## Pripomienky k cyklotrase Májkova

**Autor:** Jožo Schwarz, Cyklokoalícia, [info@cyklokoalicia.sk](mailto:info@cyklokoalicia.sk) | **Dátum:** 21.4.2013

### Reakcia CK na štúdiu projektanta

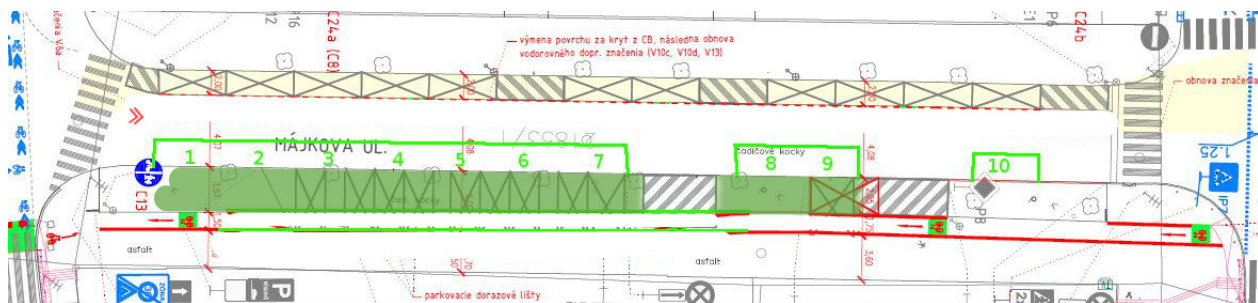
Návrh ponecháva v oboch alternatívach zbytočne široký jazdný pruh pre autá. Jeho šírka je v alt. 1 4,07-4,08 m (pre cyklistov 1,75 m), v alt. 2 až 5,83 m. Dôsledkom toho je, že kolmo parkujúce autá zaberajú značnú časť chodníka, na ktorom je vedený cyklopruh, čím sa zúži priestor pre chodcov len na 1,7 m, čo považujeme za málo. Ten istý chodník v mieste nezabratom parkovaním poskytuje chodcom 3 m, pri súčasnom cyklopruhu šírky 1,5 m.

Vedenie cyklistov cyklopruhom na ľavej strane strane vozovky je neštandardné a vzhľadom na pozdĺžne parkovanie vozidiel aj nebezpečné (možnosť náhleho otvorenia dverí). Nedoriešený je aj vjazd do cyklopruhu (je nutné križovanie dráhy motorových vozidiel) a výjazd do križovatky (preraďovanie na pravú stranu v priestore križovatky). Navyiac dĺžka cyklopruhu je extrémne krátka, aby poskytla akékoľvek benefity. Navrhujeme preto myšlienky tohto cyklopruhu úplne opustiť.

Na Floriánskom námestí vznikne kombináciou tohto návrhu s návrhom cyklotrasy Obchodná - Blumentálska veľmi nebezpečné miesto pre cyklistov, ktorí by mali zo strany Májkovej vychádzať z ľavej strany vozovky a zo strany od Avionu (Radlinského) dokonca spomedzi dvoch jednosmerných ciest v opačnom smere. Na problematiku návrhu trasy na Floriánskom námestí sme už upozorňovali.

Navrhujeme preto na Májkovej zmeniť kolmé parkovanie na pozdĺžne (voľná šírka pruhu 5,82 m to umožňuje: 2 m parkovanie + 3,82 m jazdný pruh). Na pravej strane Májkovej sa nachádza kolmých 10 parkovacích miest, ktoré je možné zmeniť na pozdĺžne.

Voľnú šírku chodníka, ktorá je 4,5 m bude možné rozdeliť na časť pre chodcov v šírke 3 m a jednosmernú časť pre cyklistov v šírke 1,5 m (v smere Floriánske nám. - Odborárske nám.). V užšej časti chodníka je ho možné rozšíriť na úkor zeleného pásu s tým, že sa rekultivuje na zelenú plochu priestor po pôvodnom kolmom parkovaní. Tak bude možné dosiahnuť kontinuálnu šírku 3 m pre chodcov a 1,5 m pre cyklistov.

V smere Odborárske nám. - Floriánske nám. navrhujeme vedenie cyklistov v zdieľanom priestore vozovky (mačacie hlavy) spolu s IAD. Vodorovné dopravné značenie V8c Piktokoridor pre cyklistov navrhujeme umiestniť do stredu vozovky na asfaltovú plochu na začiatku Májkovej, keďže na dlažbových kockách ho nie je možné umiestniť. Je nutné aby piktokoridor bol v strede priestoru, aby cyklista vedel, že má chodiť stredom ulice a to kvôli jeho vlastnej bezpečnosti. V prípade jazdy blízko zaparkovaných automobilov by mu hrozil tzv. "dooring" (náhle otvorenie dverí auta). Májkova ulica je krátka, aj pomalšie idúci cyklista preto výraznejšie nezdrží idúce autá.
